**Forum mondial de l'harmonisation
des Règlements concernant les véhicules**

Groupe de travail de la sécurité passive

Règlement n° 44 (Dispositifs de retenue pour enfants)**Proposition de complément 15 à la série 04 d'amendements
au Règlement n° 44 (Dispositifs de retenue pour enfants)****Communication de l'expert des Pays-Bas***

Paragraphe 6.2.12, modifier comme suit :

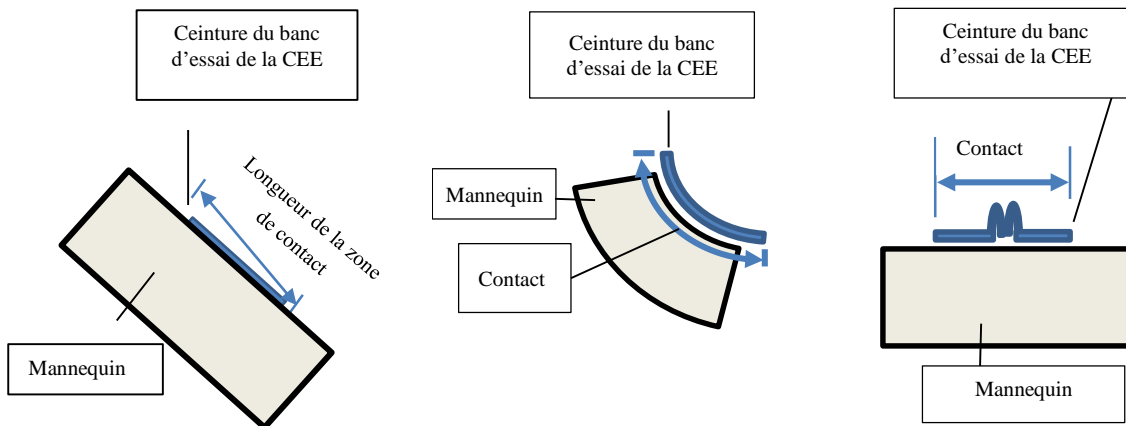
« 6.2.12 En cas d'utilisation de ~~coussins d'appont~~ **dispositifs de retenue pour enfants de classe non intégrale**, il faut vérifier si les sangles et la languette d'une ceinture de sécurité pour adultes passent facilement par les points d'attache. ~~Cela vaut plus particulièrement pour les coussins conçus pour être installés sur les sièges avant des automobiles, dont l'assise peut être longue et semi rigide.~~

La boucle ~~simulée fixe, lorsqu'elle est installée sur le banc, préalablement aux essais dynamiques, ne doivent~~ **doit** pas :

- ~~ppouvoir p~~Passer à travers les points d'attache ~~ou les guides de ceinture des sièges d'appont~~ **dispositifs de retenue pour enfants de classe non intégrale ; ou**
- ~~pPermettre une position de la ceinture totalement différente de celle du chariot d'essai entraînant un quelconque contact de moins de 38 mm entre la ceinture pour adultes ou sa boucle simulée et l'enfant.~~

La largeur de la surface de contact entre la ceinture et le mannequin doit être évaluée en mesurant la longueur minimale entre les bords de la ceinture. Si celle-ci, vue en coupe transversale, prend une forme incurvée, il faut mesurer le contour extérieur de la courbe. Si la ceinture vue en coupe transversale présente des plis, la longueur de la surface de contact doit être mesurée d'un bord à l'autre de la ceinture.
